# COMMUNE DE ROUEN

## Modification du Plan Local d'Urbanisme

### *Notice explicative*

Secteurs modifiés

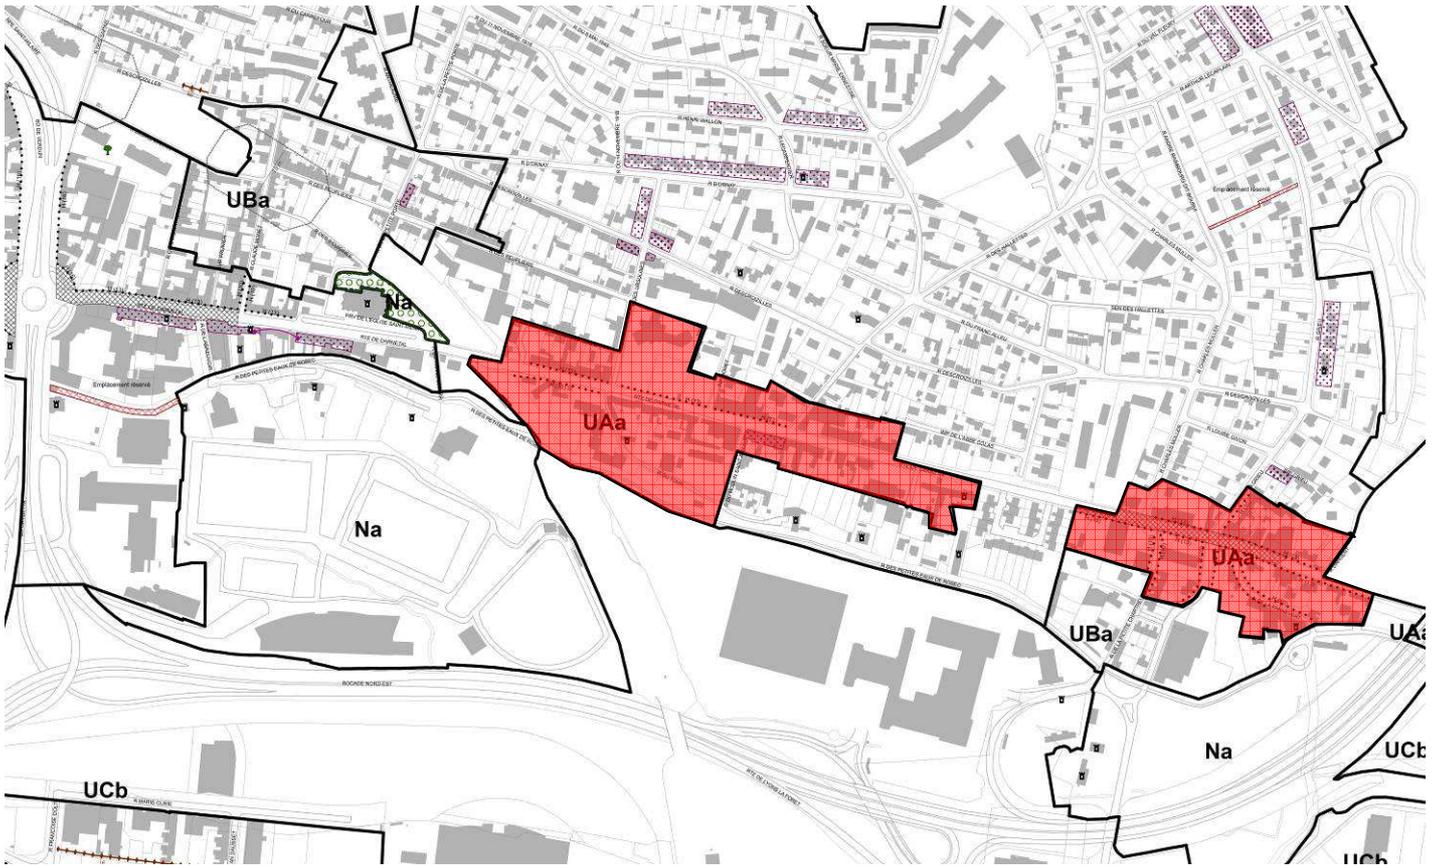
Sur cette section de la route de Darnétal, il est proposé que les secteurs « UAa – Tissu urbain continu » existant deviennent des secteurs « UBa – Habitat continu ».

Le secteur UBa apparaît plus adapté aux morphologies de ce secteur résidentiel en offrant une densité plus faible que le secteur UAa tout en autorisant des opportunités de renouvellement urbain dans ce secteur qui compte également un important bâti dégradé.

- Des hauteurs maximales limitées à 9 mètres (au lieu de 13 mètres actuellement pour les sections concernées) ;
- Une emprise au sol des bâtiments limitée à 150 m<sup>2</sup> par bâtiment (non limité actuellement) ;
- Une bande de constructibilité réduite à 12 mètres d'épaisseur (au lieu de 15 mètres actuellement pour les sections concernées) ;
- Un seul niveau de comble autorisé au-dessus de l'égout de toiture (au lieu de 2 niveaux actuellement).

- **PLANCHE 4 : VALLON SUISSE**

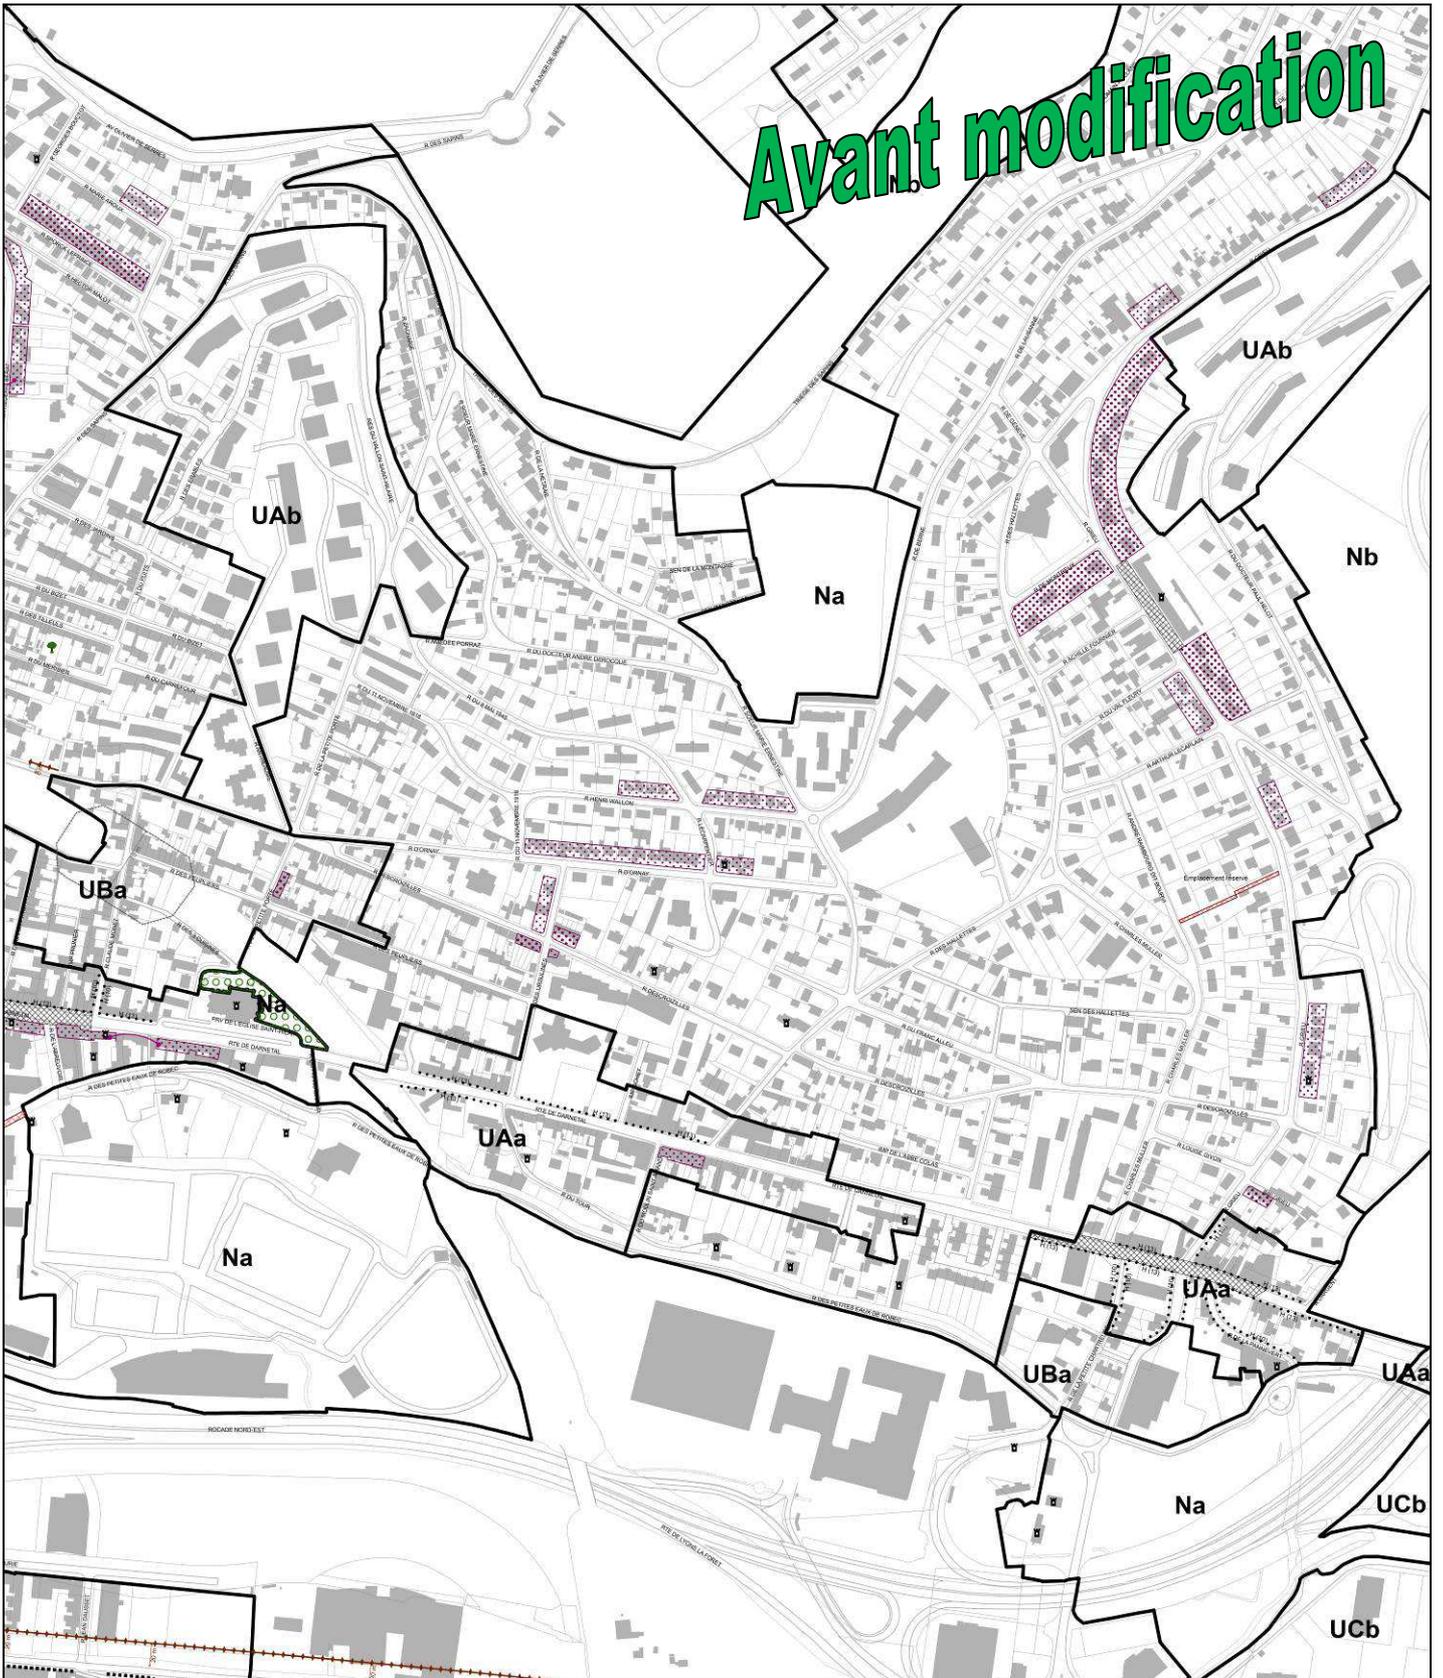
Les abords de la route de Darnétal dans le quartier Grieu classés en secteur *UAa – Tissu urbain continu* voient leur affectation réglementaire être modifiée au profit du secteur *UBa – Habitat continu*.

## Orientations d'aménagement du secteur de la Luciline

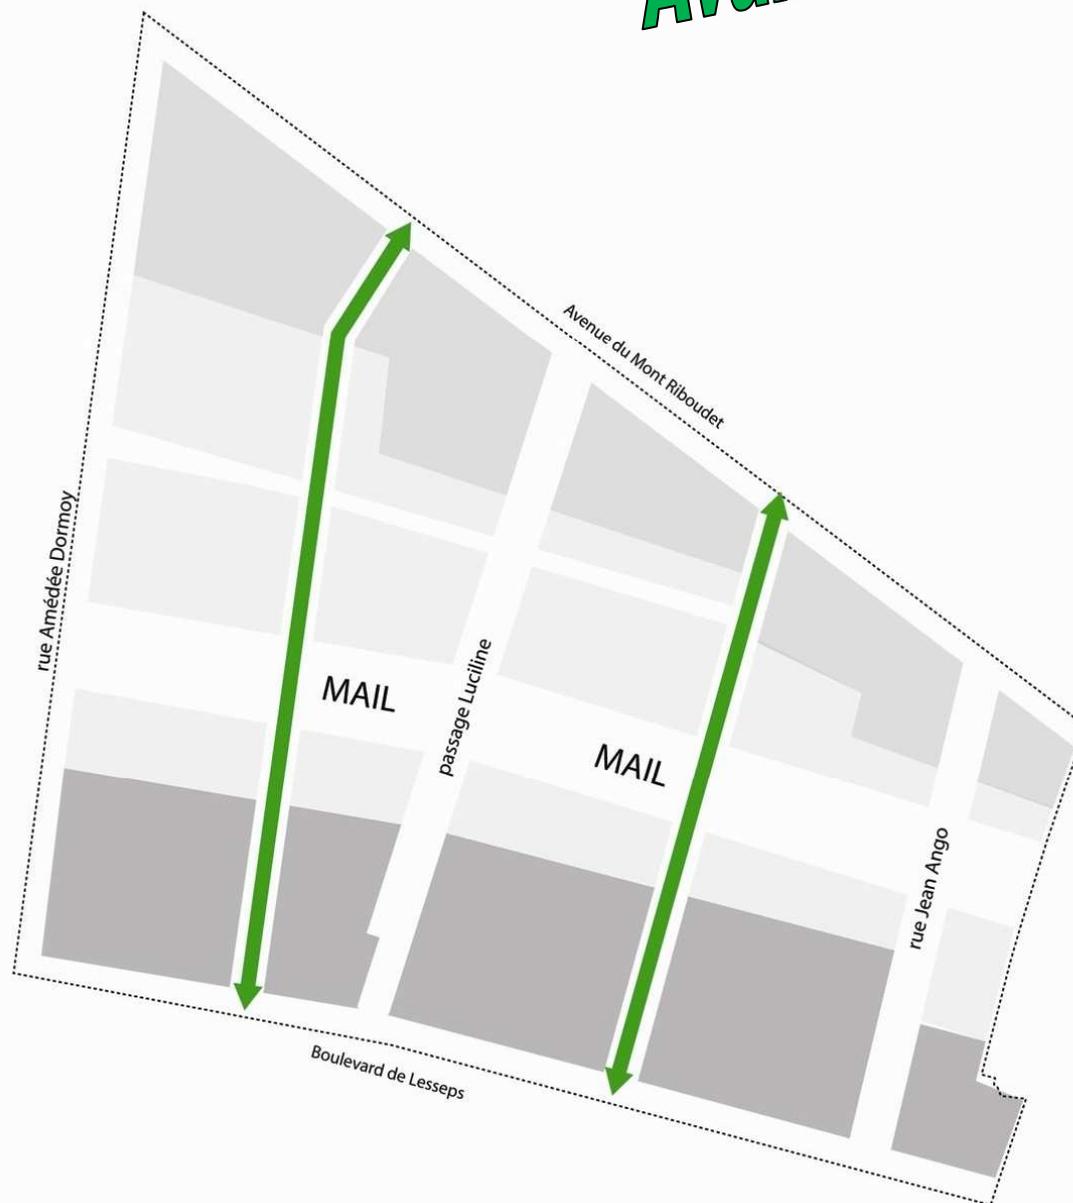
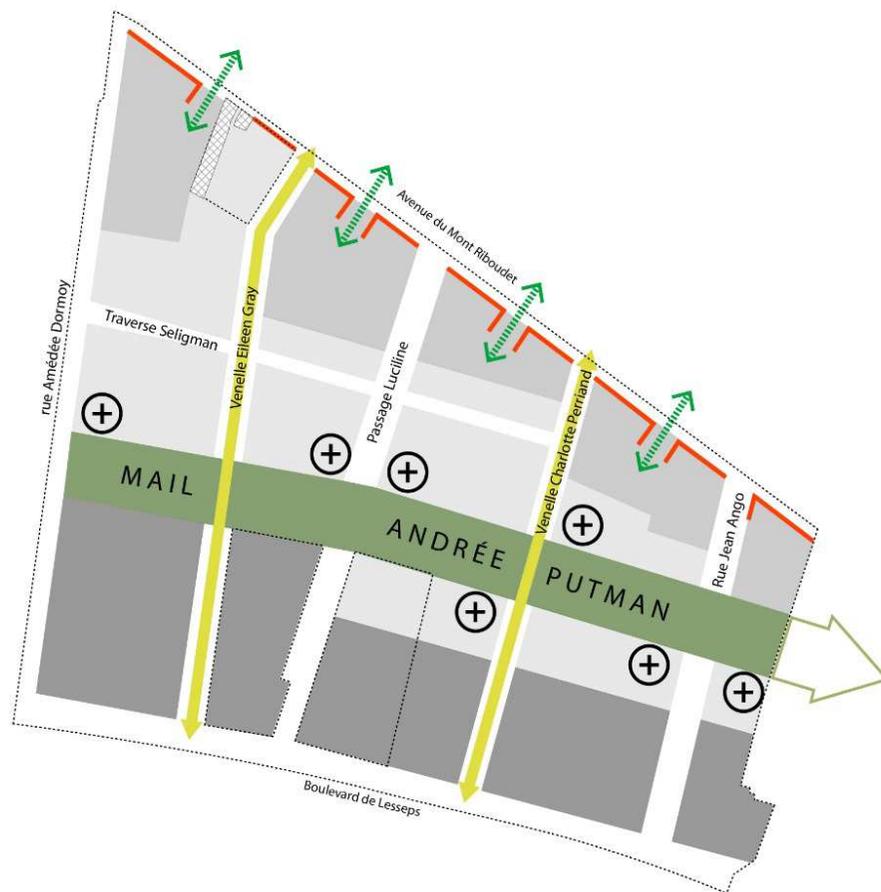
Les Orientations d'Aménagement et de Programmation du secteur de la Luciline sont modifiées de la manière suivante :

Le projet s'appuie sur une connexion forte avec son environnement imposant une importante perméabilité visuelle. Depuis le quai, les vues sont préservées sur les coteaux de la ville et une irrigation du secteur en peigne (voies perpendiculaires au fleuve) assure les liaisons vers l'intérieur du quartier.

La façade nord du secteur accueille la dynamique des activités liées au commerce de l'automobile, en lien avec le front bâti en face sur l'avenue du Mont-Riboudet.

Le projet propose d'implanter systématiquement tous les parcs de stationnement en sous-sol. Le stationnement public s'effectue le long des voies du quartier. Les parcs de stationnement en sous-sol ~~seront~~ **sont** recouverts de jardins et cheminements dont le niveau ~~sera~~ **est** voisin de celui des trottoirs afin d'offrir le plus large paysage végétal aux passants. Toutes les constructions nouvelles devront comporter des locaux de stationnement pour les vélos en nombre suffisants, abrités, sécurisés et facilement accessibles.
